0006 Technische Service-Information

Betrifft: **61-28975-20**
Fabrikat: **Mercedes Benz**
Typ: **6-Zylinder Motorbaureihe M 104**
Motorcode: **M104.941-945 / 980 / 981 / 990-996**

**Metallverstärkung ZKD
Mercedes Benz M 104**

Bild2_Neue Ausführung 61-28975-30

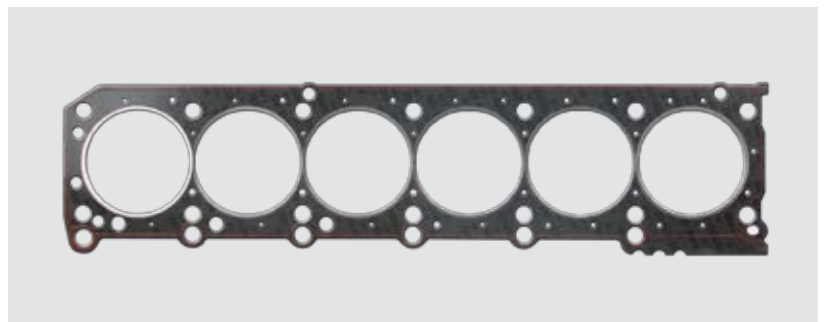
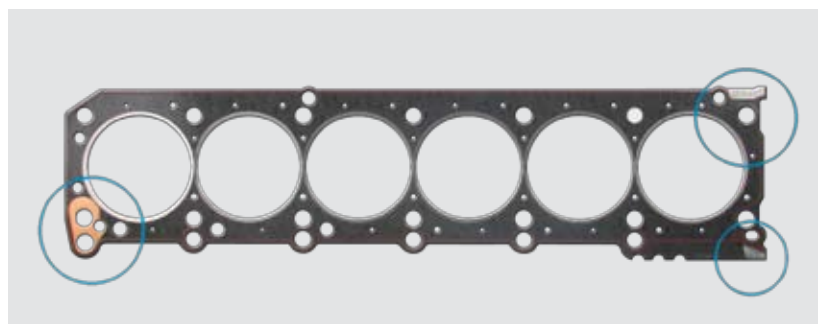
Die Zylinderkopfdichtung 61-28975-20 wurde durch die 61-28975-30 ersetzt. Bei dieser neuen Ausführung wurden zusätzliche Metallverstärkungen angebracht um die Dauerhaltbarkeit speziell bei Motoren mit hoher Laufleistung zu verbessern.
